九州電力への確認結果

県では、平成 31 年 3 月 28 日に九州電力から安全協定第 4 条に基づく事前了解願いが提出されたため、周辺地域住民の安全確保と周辺環境の保全の観点から、直流電源設備（3 系統目）の設置計画について九州電力から聴取し、第 8 回佐賀県原子力安全専門部会（以下「専門部会」という。）を開催するとともに、審査書の内容について確認してきた。

図1-1 蓄電池（3系統目）から給電される系統（3号炉A系統の場合） <九州電力> ※1

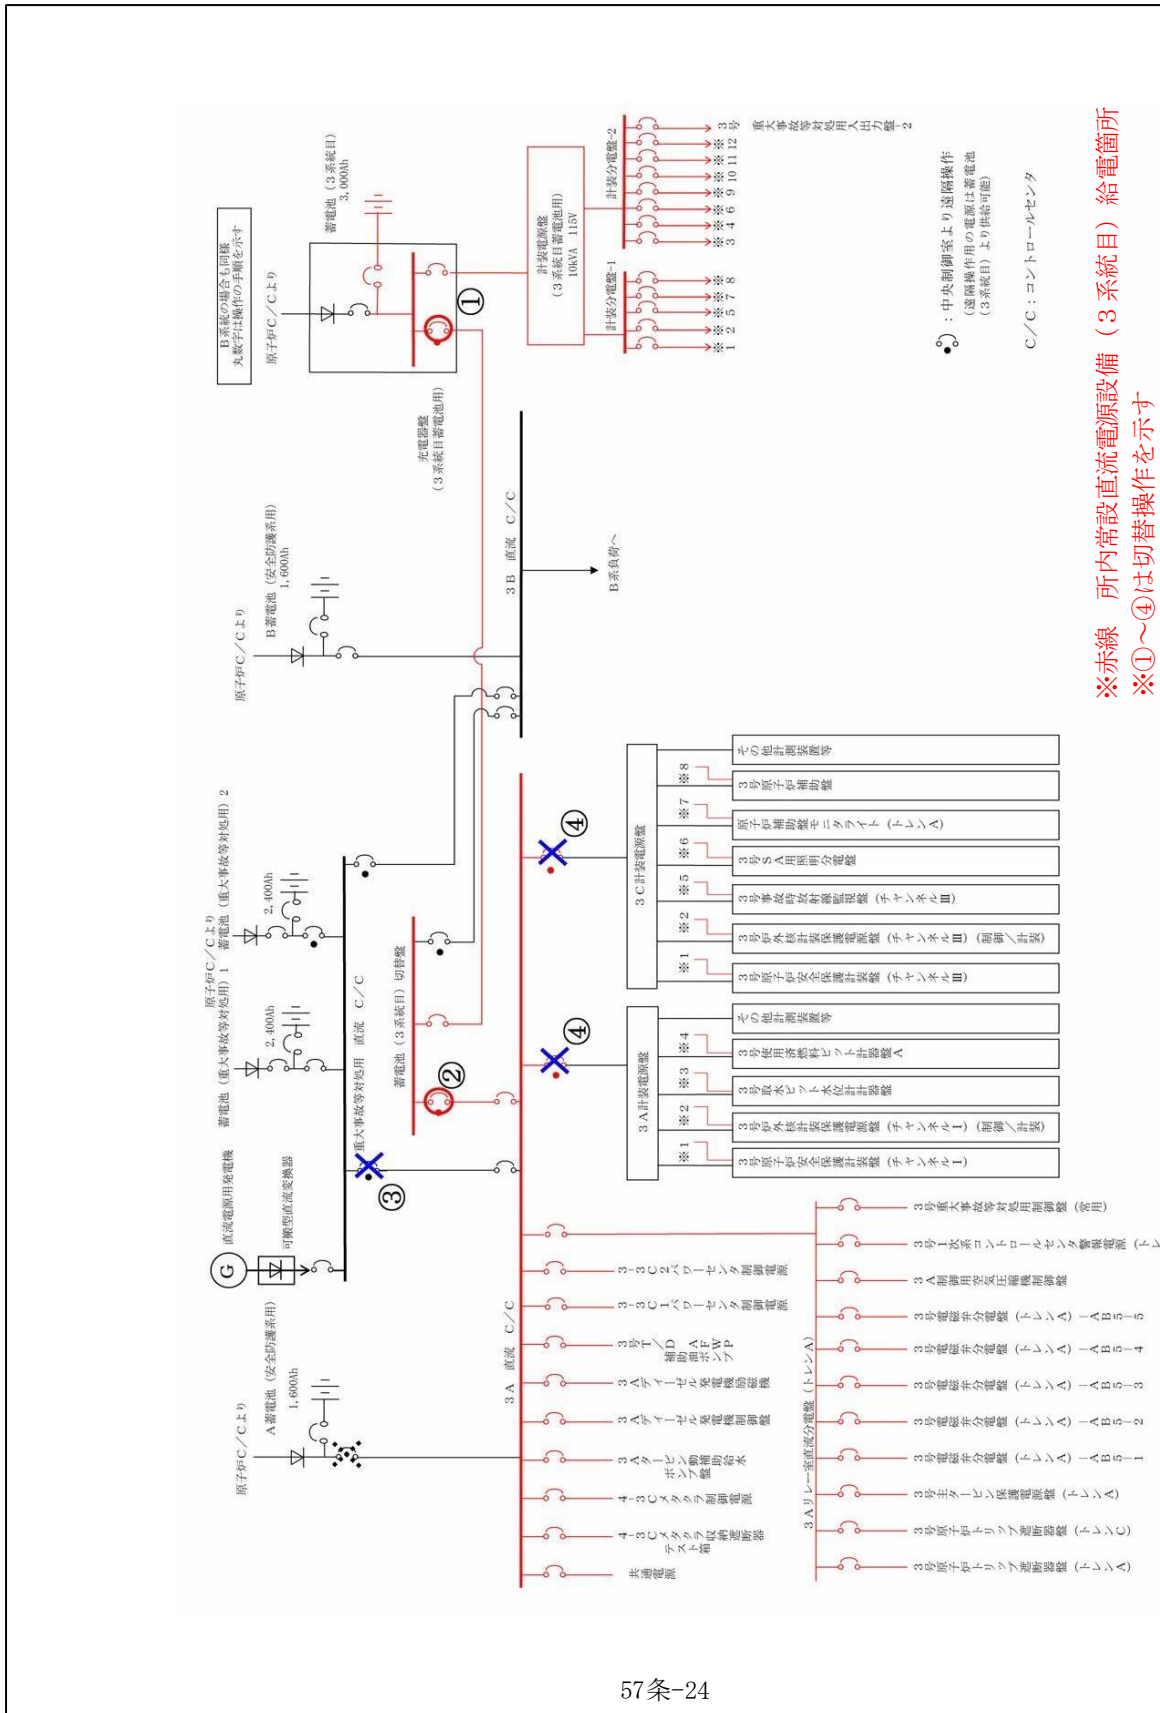
出光委員から 3 系統目の蓄電池（3 系統目）の必要容量（3,000Ah）の考え方について質問があったことから、容量の設定根拠について確認した。

- ・蓄電池（3 系統目）は、全交流電源喪失時の対応に必要な直流負荷に給電するとともに、既設の計装電源盤を経由せず、3 系統目蓄電池専用の計装電源盤のみを経由することで不要な負荷であるその他計測機器を除いた必要な計測装置のみに直接給電としている。《3 号機：図 1-1 4 号機：図 1-2》
- ・3 号機及び 4 号機の全交流電源喪失時に必要な電流負荷の積み上げ結果は、
 - 3 号機：2,551Ah（A 系統※） 《表 1-1》
 - 4 号機：2,485Ah（B 系統※） 《表 1-2》となっている。
